## PARECER TÉCNICO

COMPANHIA AMBIENTAL DO ESTADO DE SÃO PAULO

**PROCESSO:** 28/00172/11  
**SOLICITANTE:** Agência Ambiental de Araraquara - CGA  
**ASSUNTO:** Plano de Auto Monitoramento de Águas Subterrâneas do Aterro de RCC  
**INTERESSADO:** Departamento Autônomo de Água e Esgoto - DAAE  
**MUNICÍPIO:** Araraquara  
**DATA:** 06/04/2020

Figura 1 – localização dos poços de monitoramento estudados e mapa potenciométrico do local

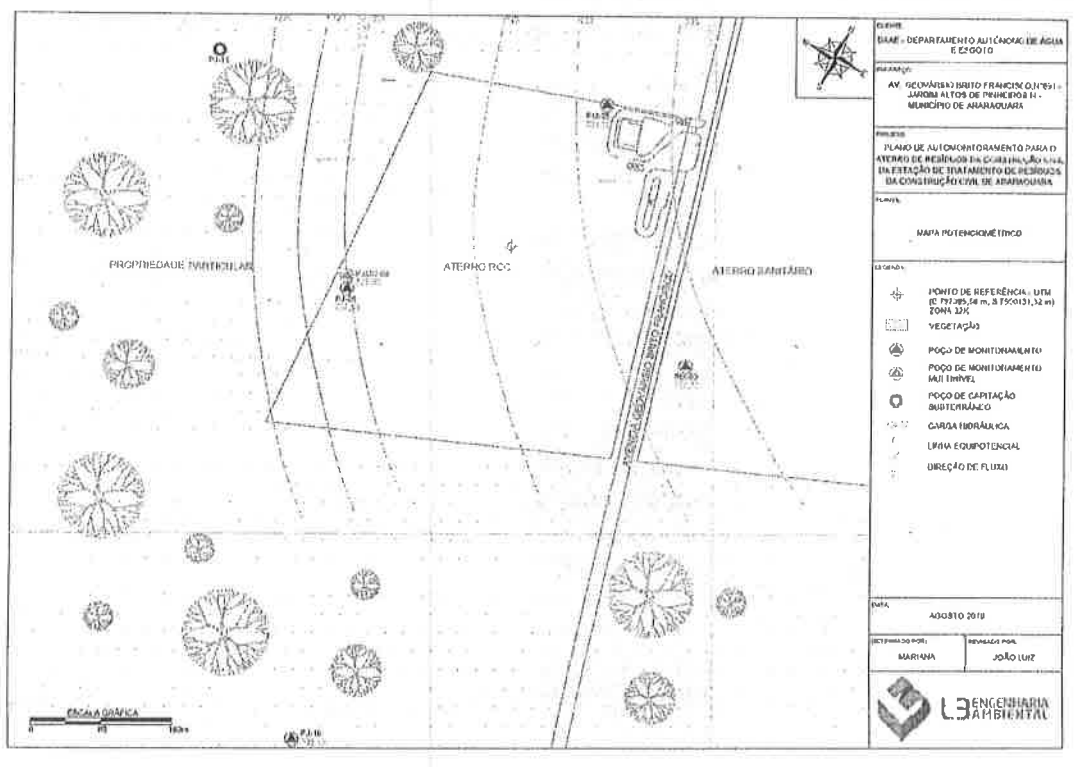
O mapa potenciométrico indica caminhamento do fluxo de NE para SO, em direção ao córrego. Não foram apresentados os perfis construtivos dos poços de monitoramento utilizados. Um relatório fotográfico dos poços utilizados e vistoriados em julho/2018, consta do relatório em análise, e mostram apenas diferentes tipos de construções em alvenaria, sem que nenhuma foto ou comentário sobre a condição de integridade destes poços, tenha sido mencionada.

- os empreendimentos lindeiros que tem potencial de contaminação,
- uma avaliação dos poços de monitoramento já existentes na região da área em estudo, verificando sua integridade e a possibilidade de sua utilização na avaliação da qualidade das águas subterrâneas a montante e a jusante do lixão em estudo. O número de poços disponíveis e sua localização deverá ser tecnicamente avaliado de forma a permitir uma adequada análise da qualidade do aquífero a montante e a jusante da área em estudo,

- os perfis construtivos dos poços de monitoramento a serem estudados (existentes ou que eventualmente vierem a ser instalados) deverão ser apresentados,
- as atividades desenvolvidas na área em estudo deverão ser adequadamente caracterizadas e indicada em planta a localização de cada uma delas, bem como a delimitação da área ocupada pelos resíduos lá descartados,
- a quantidade de resíduos de RCC, volumosos e de vegetação recebidos no local ao longo dos 6 anos de atividade.
